| Interventi per il potenziamento del sistema idrico della Sicilia sud - occidentale  |    |   |  |
| Adduzione da Montescuro ovest per Mazara, Petrosino, Marsala  |    |   |  |
| PROGETTO ESECUTIVO  |    |   | CUP: C21B2101282001<br>PNRR-M2C4-I4.1-A2-53  |
| SEZIONI TIPO DI POSA DN300  |    | N. Tavola<br><b>3.5.3</b>   |  |

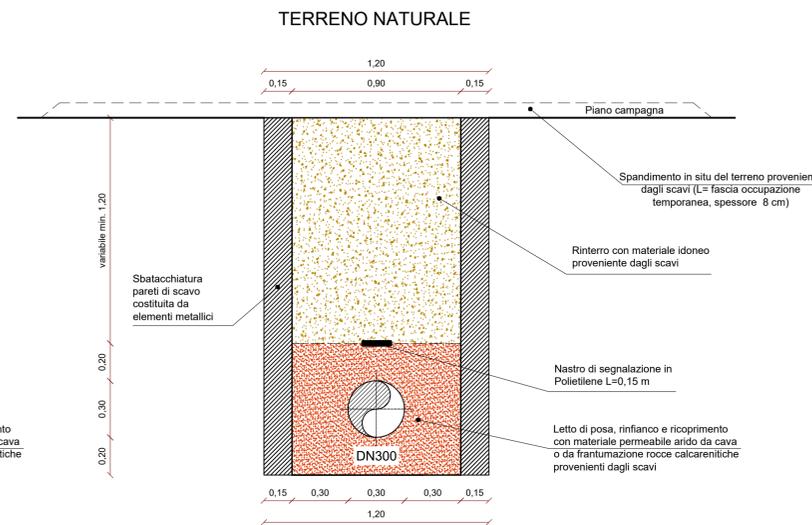
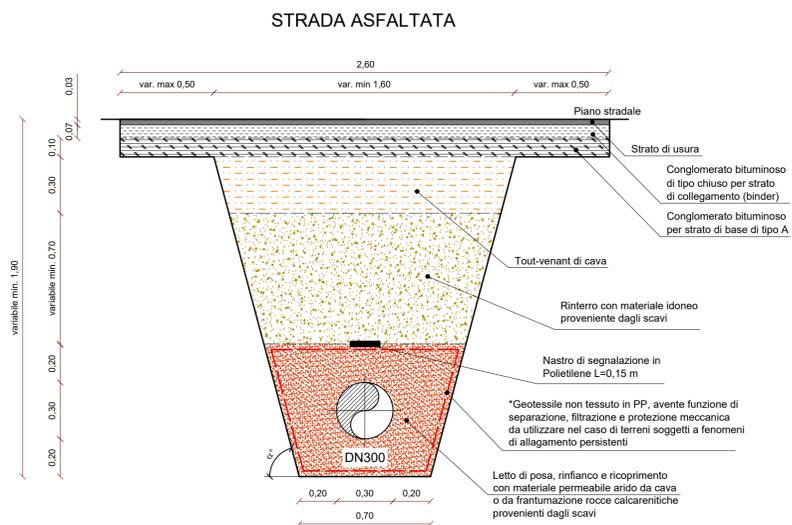
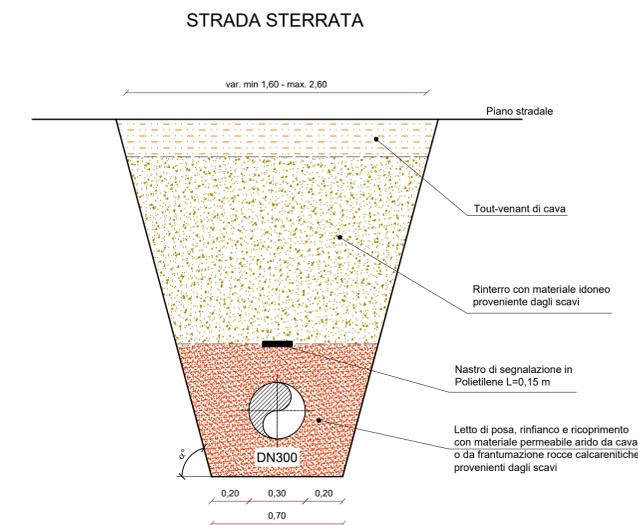
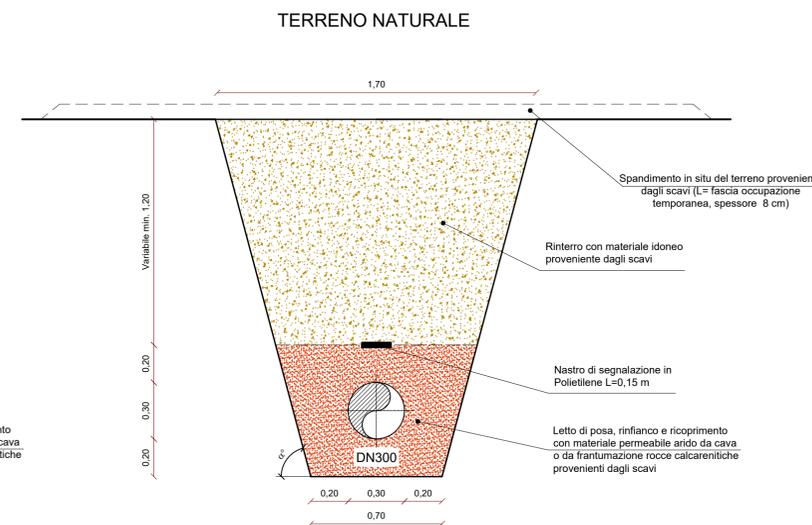
**\* RAPPORTO DI VERIFICA INTERMEDIO**  
**-Osservazione n.17**  
 Punto 10: la voce di geotessile è relativa soltanto al secondo tratto in corrispondenza dell'attraversamento del fiume Delia, tra i picchetti 135-180 ed picchetti 321 bis - 467, per una estesa rispettivamente di 906,74 e 2886,438 ( vedasi CPE)
